RESOLUCION

POR MEDIO DE LA CUAL SE APRUEBA UNA OBRA DE CAPTACION Y CONTROL DE CAUDAL, Y SE ADOPTAN OTRAS DETERMINACIONES

LA DIRECTORA DE LA REGIONAL VALLES DE SAN NICOLÁS DE LA CORPORACIÓN AUTÓNOMA REGIONAL DE LAS CUENCAS DE LOS RIOS NEGRO Y NARE "CORNARE".
En uso de sus atribuciones legales y delegatarias y en especial las previstas en el Decreto Ley 2811 de 1974, en la Ley 99 de 1993 y el Decreto Compilatorio 1076 de 2015 y,

Figura 7. Gráfica de consumos

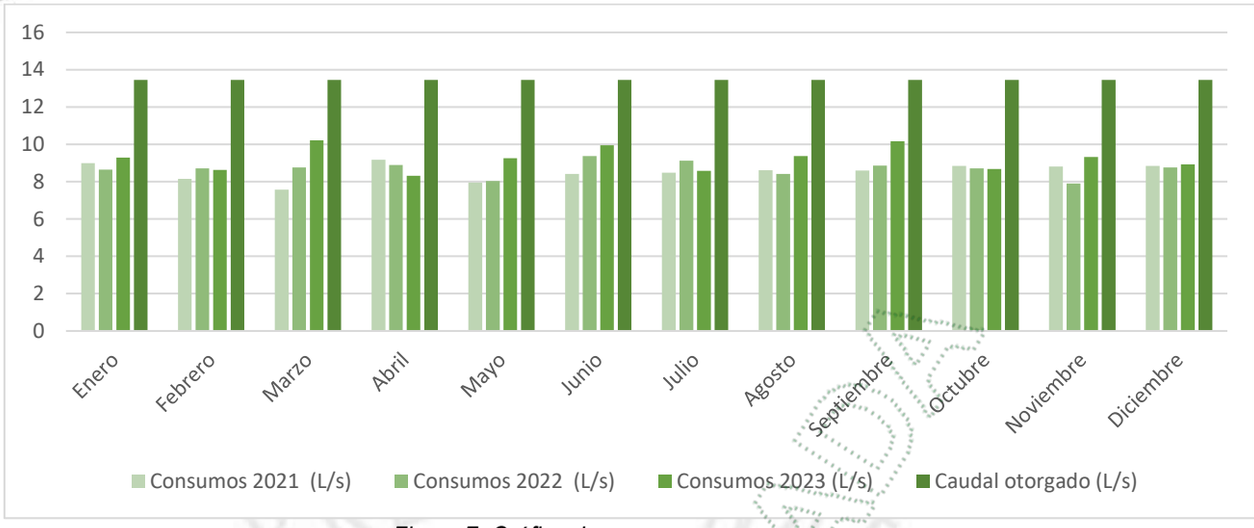
En la *figura 2* se obtienen consumos máximos de 10,22 L/s, siendo estos inferiores al caudal otorgado en la Resolución RE-00037-2025 del 07 de enero de 2025 el cual corresponde a 13,46 L/s (sin contabilizar los 4 L/s otorgados en época de contingencia)
